Modernizace trati Plzeň - Domažlice - st.hranice SRN, 2. stavba, úsek Plzeň (mimo) - Nýřany - Chotěšov (mimo)

Vysvětlení, změny a doplnění zadávací dokumentace – Dodatek č. 7

Dotaz č. 189:

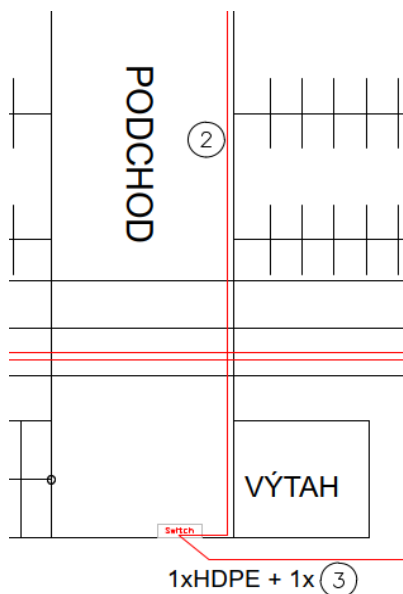
Dotaz navazuje na odpověď zadavatele č.37 c) - konkrétně tuto část – citace:

- *V blokovém schématu je zakreslený switch v podchodu. Ve VV není. Žádáme zadavatele, zda má být předmětem dodávky toho PS či nikoliv. V kladném případě žádáme o doplnění včetně souvisejících položek.*

Odpověď: Ve výkresu PS250232_2_004_podchod uvedeno že switch je předmětem dodávky výtahu.

Tedy uchazeč se ptal na PS 25-02-31 výkres 001 viz ten malý switch (dále v textu tento switch uváděn jako SWITCH):

Dále. V rámci PS 29-02-13, přenosové zařízení je v lokalitě ŽST Nýřany – VB, uvedeno (výkres 001 z Vysvětlení č.5):

Zadavatel uvádí, že ve výkrese PS 250232_2_004 je napsáno, že SWITCH je předmětem dodávky výťahu. Ale to tam takto explicitně uvedeno není.

- a) Jak souvisí dodávky L2 switchů (označeno jako výťah1 a výťah2) v rámci PS 29-02-13 s uvedeným SWITCHEM? SWITCH je další zařízení nad rámec těchto dvou L2?
- b) Proč by se měl v rámci výťahu dodávat SWITCH? Neměl by být dodávkou přenosových zařízení? Prosíme o vysvětlení jeho účelu.
- c) Domníváme se správně, že se v PS výťahu nedodává žádný SWITCH a že SWITCH má být na výkrese PS 25-02-31 výkres 001 modře?
- d) Pokud tedy zadavatel trvá na jeho dodání, tak ho prosíme parametrově vyspecifikovat a vydefinovat umístění, kam a jak je zapojen.

Do podchodu se celkem dodávají 2 switche – jeden pro kamerový systém, druhý pro Techlan (viz popis ve výkresech PS250211, příloha 006 Umístění zařízení v podchodu nebo PS250231, příloha 006 Umístění zařízení v podchodu nebo PS250232, příloha 004 Umístění zařízení v podchodu).

Jeden switch (pro kamerový systém) je dodáván v rámci PS 25-02-32, druhý switch je dodán v rámci PS 29-02-13 pro Techlan. V blokovém schématu PS 29-02-13, příloha 001 byly mylně zakresleny 2 switche pro výťahy. V rámci tohoto Dodatku č. 7 přikládá zadavatel opravenou přílohu 001 Schéma (PS290213_2_001_Blokove_schema.pdf), ve kterém zůstal jeden switch.

- a) Nesouvisí. Do podchodu se dodávají jen 2 switche.
- b) V rámci výťahu se switch dodávat nebude.
- c) Ano.
- d) viz odpovědi výše.
